Agosto 2006

Technical Bulletin

K025433XS para motores Ford 1.2, 1.4 y 1.6

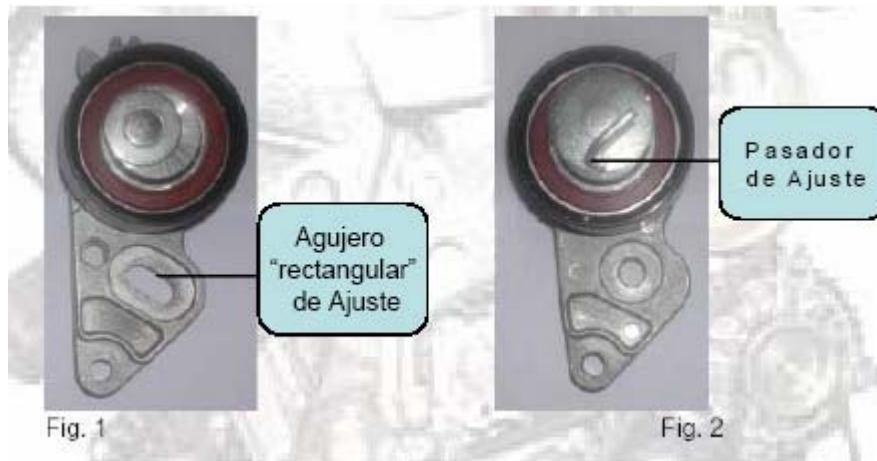
Durante los últimos años, el tensor de la distribución de los Ford Fiesta, Focus, Fusion Puma y Mazda 121, con motores 1.2, 1.4, y 1.6 ha cambiado en varias ocasiones:

- Con diferentes diámetros de polea : 60 y 62
- Distinto aspecto: con y sin agujero rectangular, ...

Ahora Ford OEM (Recambios) Y OES (Equipo Origen) ha reemplazado todas las versiones por un nuevo tensor (62mm, nº OE 1361840/4M5G6K254DB, Fig 2).

Gates, como es habitual, siguiendo las indicaciones del mercado de Equipo Origen, incluimos este nuevo tensor en nuestro Kit K025433XS en lugar de el tipo anterior (Figura 1).

Este nuevo tensor reemplaza todos los modelos anteriores sin ningún tipo de problema. Es más fácil de instalar, y evita tensiones incorrectas.
